改善箇所説明図

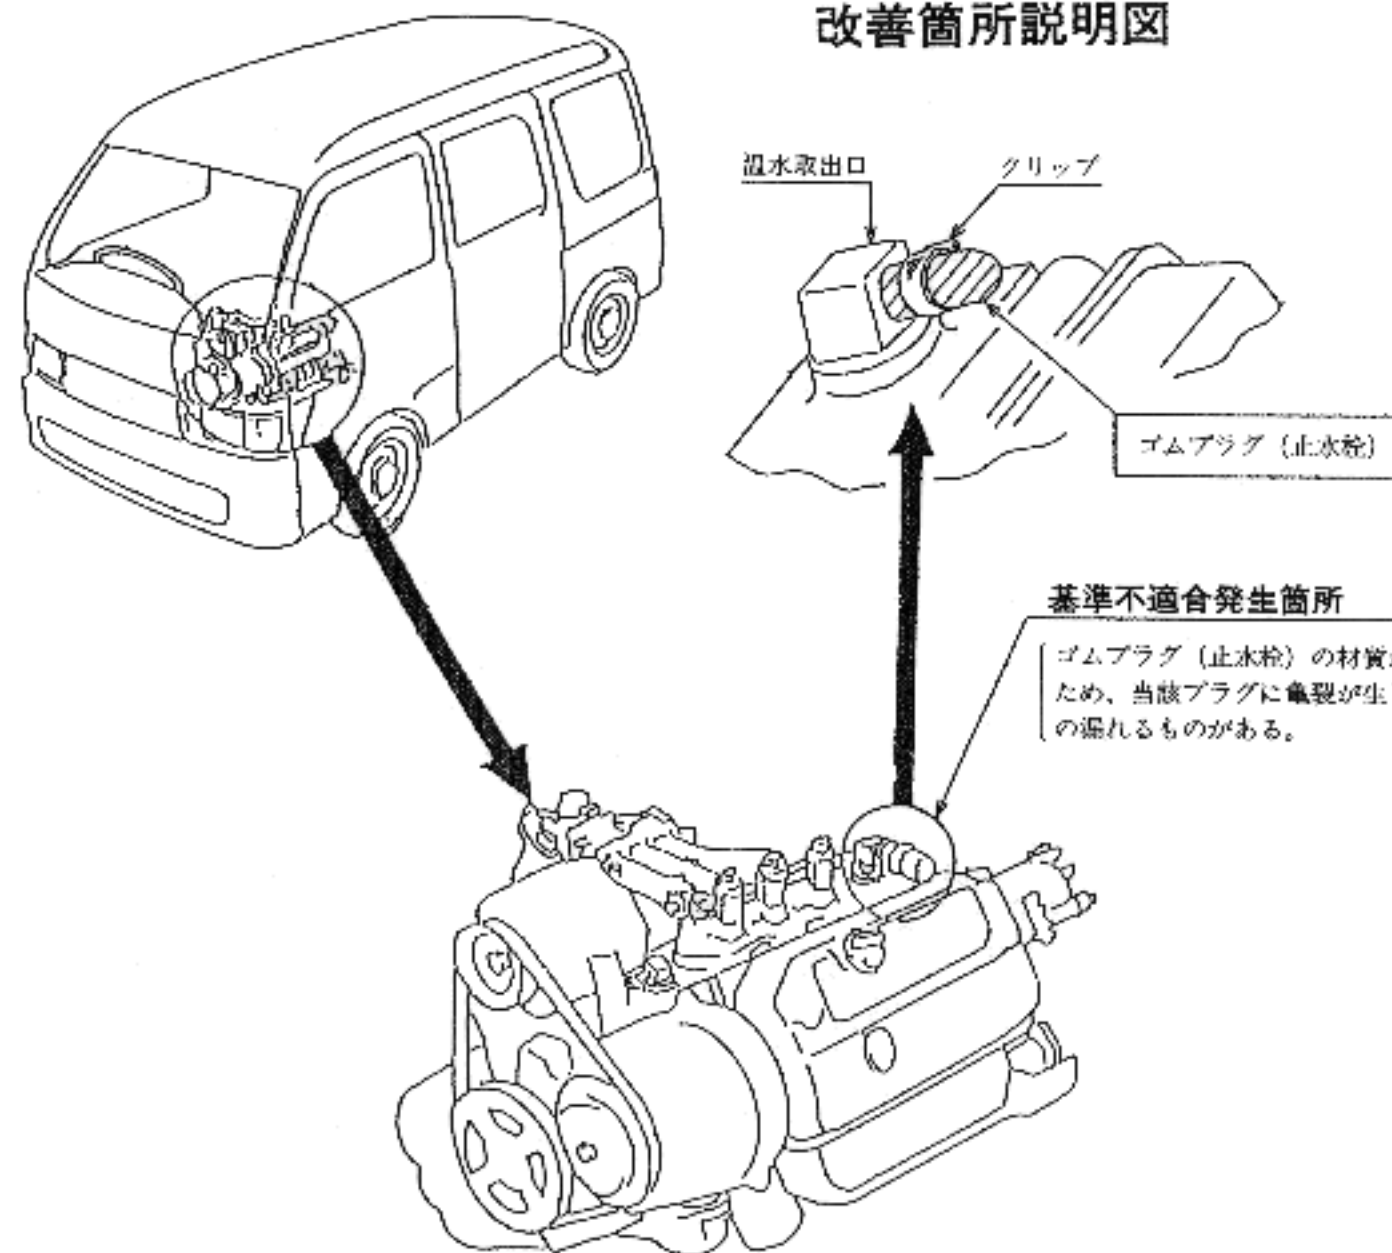
改善前	 材質：クロロプレンゴム
改善後	 材質：エチレンプロピレンゴム

・全車両、当該ゴムプラグを対策品と交換する。
